<Referenca: 97125289H-FA>

SRN: US-MF-000010993

Hitna korekcija medicinskog proizvoda – Hitna sigurnosna obavijest Korekcija Brady SMR6 za liniju ACCOLADE™ i širenje skupine DR-EL i CRT-P uređaja

Slika 2: Kontrolni pregled uređaja koji se provjeravaju uživo (ne nadziru se daljinski). ispitivanje pomoću programatora SMR6

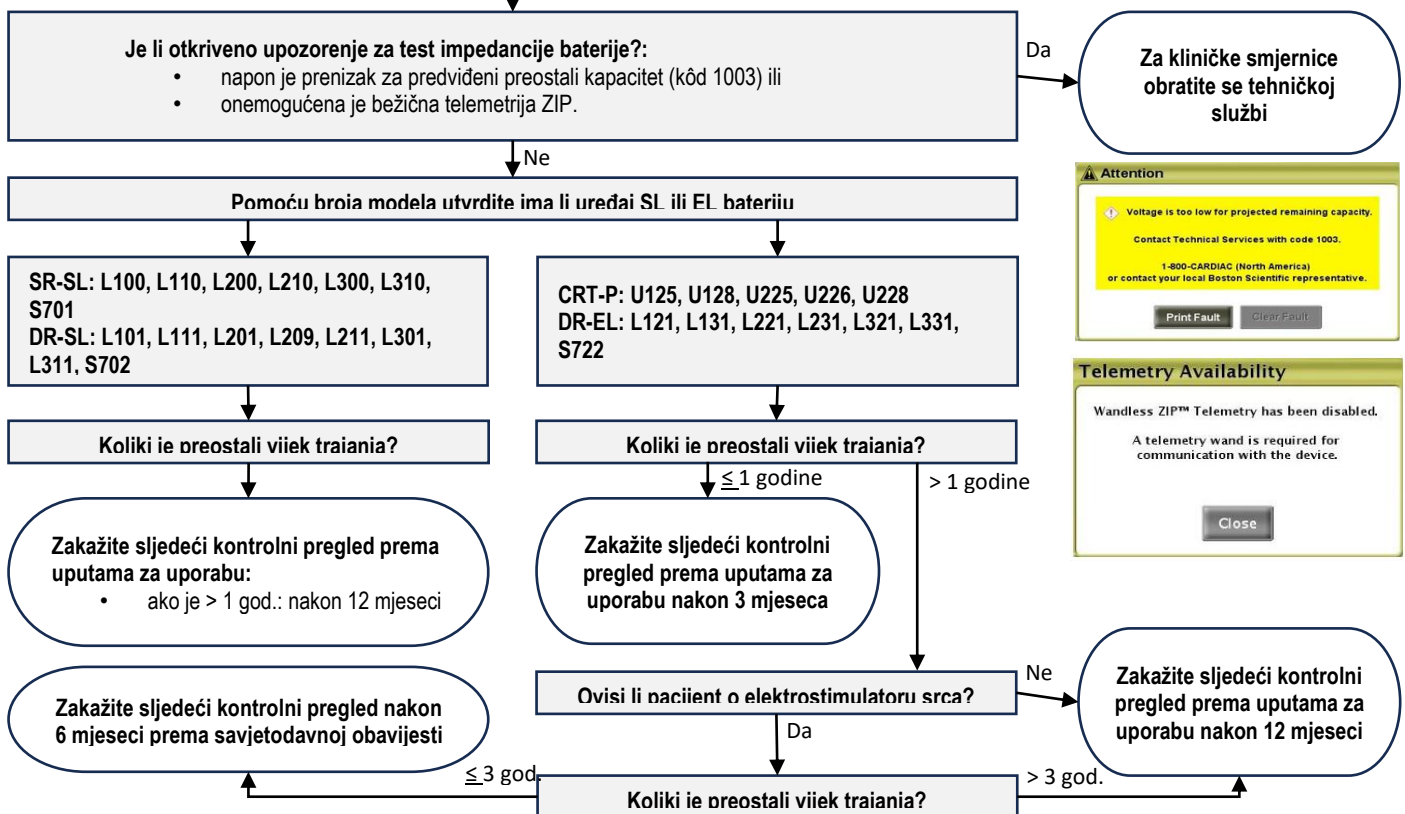
- Preventivna zamjena prije potvrđivanja visoke impedancije baterije ne preporučuje se.
- Interval praćenja na daljinu nije se promijenio u odnosu na Upute za uporabu (IFU) i za većinu uređaja koji se prate uživo može se nastaviti s normalnim intervalom praćenja nakon nadogradnje na SMR6 (pogledajte Slike 1 i 2).

- Pratite uređaje s pomoću odgovarajućeg dijagrama toka prikazanog u nastavku, ovisno o statusu daljinskog nadzora (Slika 1 i 2).
- Uz zdravstveni karton svakog pacijenta sa zahvaćenim uređajem (pogledajte Dodatak A) priložite ovaj dopis kako biste ga imali na umu tijekom preostalog vijeka trajanja uređaja.
